Boletín Técnico

Plataforma: Lavadoras Automáticas
Clave del boletín: PTL11010
Fecha: 2 mayo 2011
Alcance: Nacional y exportación

Asunto: Implementación de nuevo ensamble suspensión para lavadoras con canasta plástica 13kg, 14kg Y 15kg.

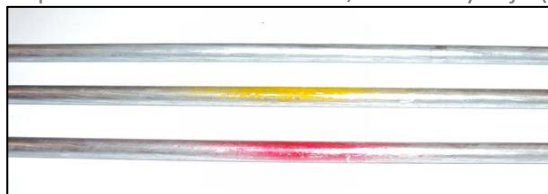
Color o mancha de pintura en varilla negro (nueva)

Color o mancha de pintura en varilla sin color, amarillo y rojo (ya existentes)
